# **COMMUNE DE BURNEVILLERS - Doubs**

# RAPPORT HYDROGEOLOGIQUE

### **Concernant la protection de la source des Abreuvoirs**

JANVIER 2006

## PROPOSITION DE PERIMETRES DE PROTECTION

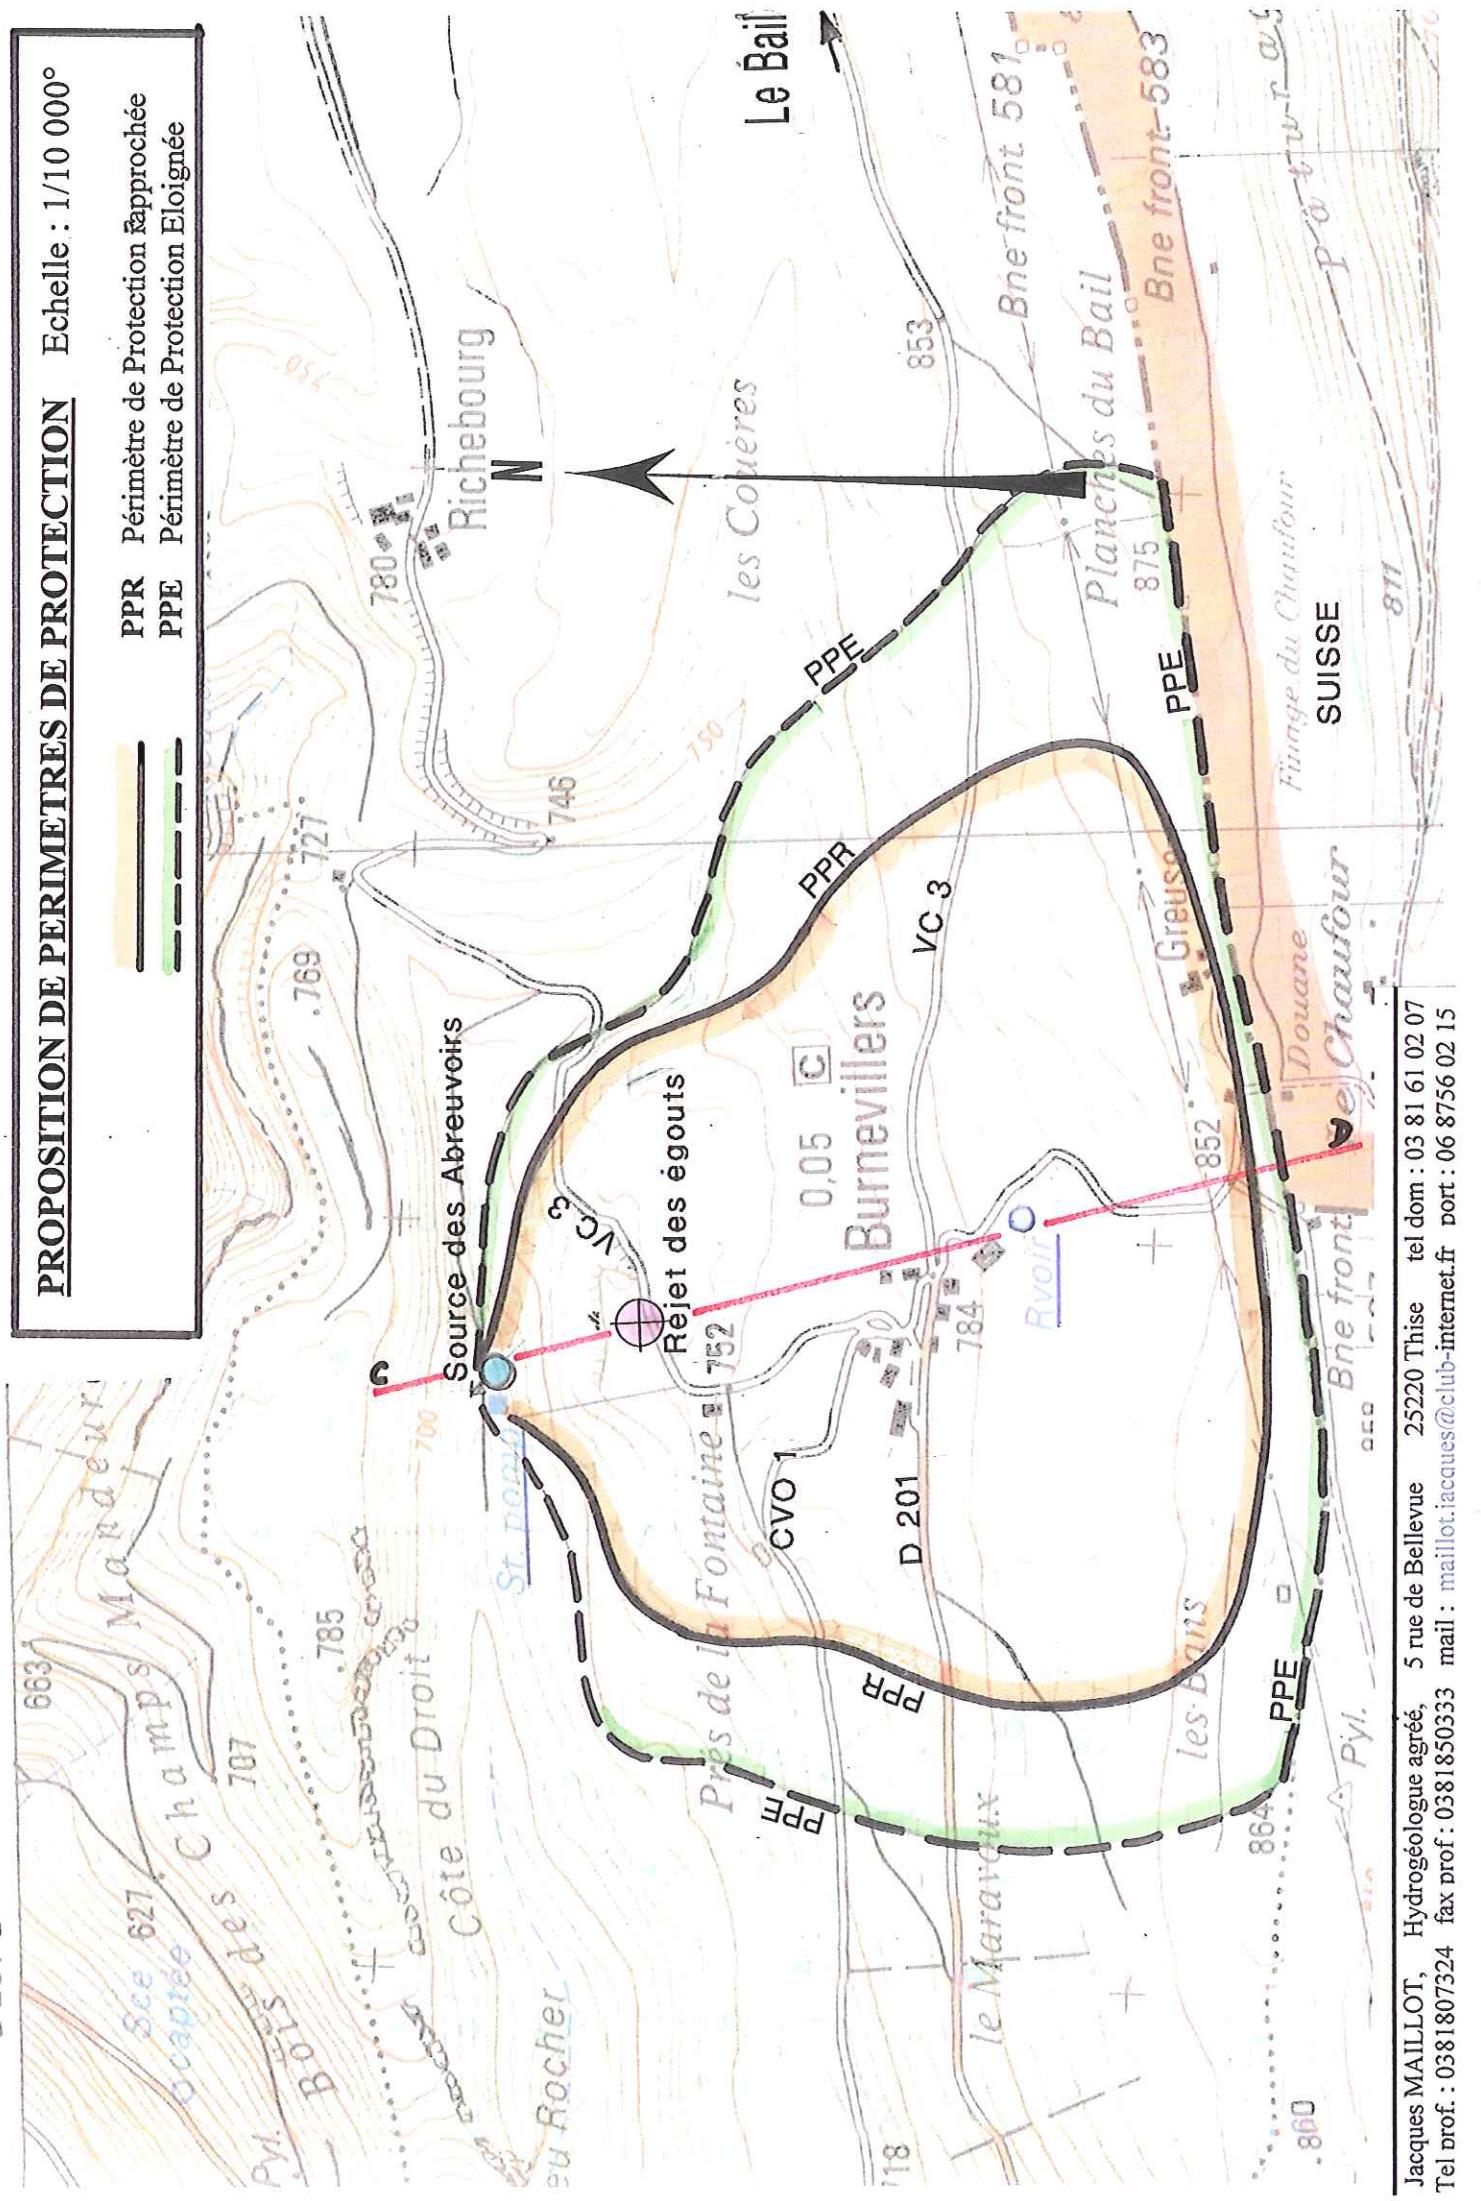
### **4.4 Périmètre de Protection Rapprochée (PPR) cf. carte annexée au 1/10 000°**

Il intégrera très logiquement la totalité du bassin versant potentiel qui a été identifié.

**Son tracé précis devra être affiné sur un document parcellaire**, spécialement au niveau des limites Est et Ouest dans leur partie aval, afin que l'on tienne compte des limites de parcelles pour simplifier ultérieurement la procédure administrative.

### **4.5 Périmètre de Protection Eloignée (PPE) cf. carte annexée au 1/10 000°**

Le PPE englobera le PPR à l'Est et à l'Ouest. Il s'étendra au Sud jusqu'à la frontière avec la Suisse.
